INFRASTRUTTURE FERROVIARIE STRATEGICHE DEFINITE DALLA LEGGE OBIETTIVO N. 443/01
LINEA AV/AC TORINO – VENEZIA Tratta VERONA – PADOVA
Lotto funzionale Verona – Bivio Vicenza
PROGETTO ESECUTIVO
NUOVA VIABILITA' INTERFERENZE VIARIE
NV22 - INSERIMENTO ROTATORIA TRA SR11 E LA VIA FARA DEVIATA
GENERALE
RELAZIONE CONFRONTO PD/PE

RAPPORTO DI VERIFICA DELLA PROGETTAZIONE

IN0D-RV-0000000574

2.2.1 Allargamenti per iscrizione dei veicoli in curva

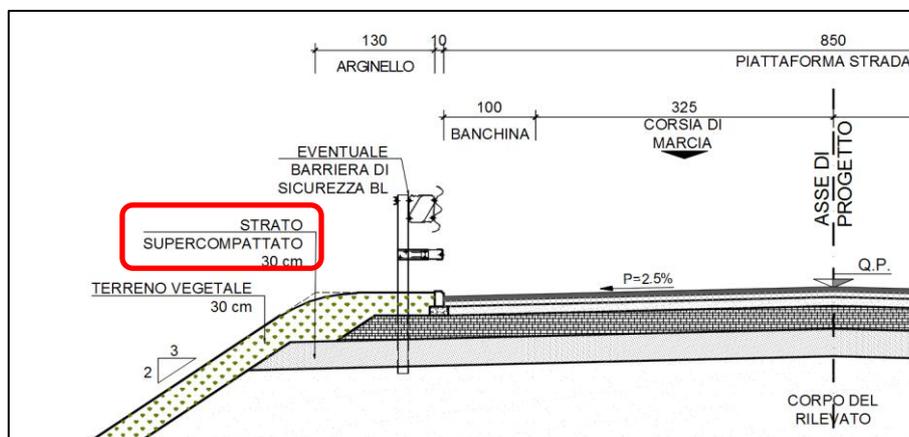
Come previsto dalla normativa e richiesto al punto D.4 dell'istruttoria sono stati effettuati gli allargamenti per iscrizione della sagoma dei veicoli in curva.

Nel caso in esame è stato necessario prevedere i seguenti allargamenti totali (2 corsie):

In questo caso vista la bassa probabilità che si verifichi l'incrocio in curva di due veicoli di grosse dimensioni è stato previsto un allargamento complessivo pari alla metà del valore ricavato dalla formula sopra riportata.
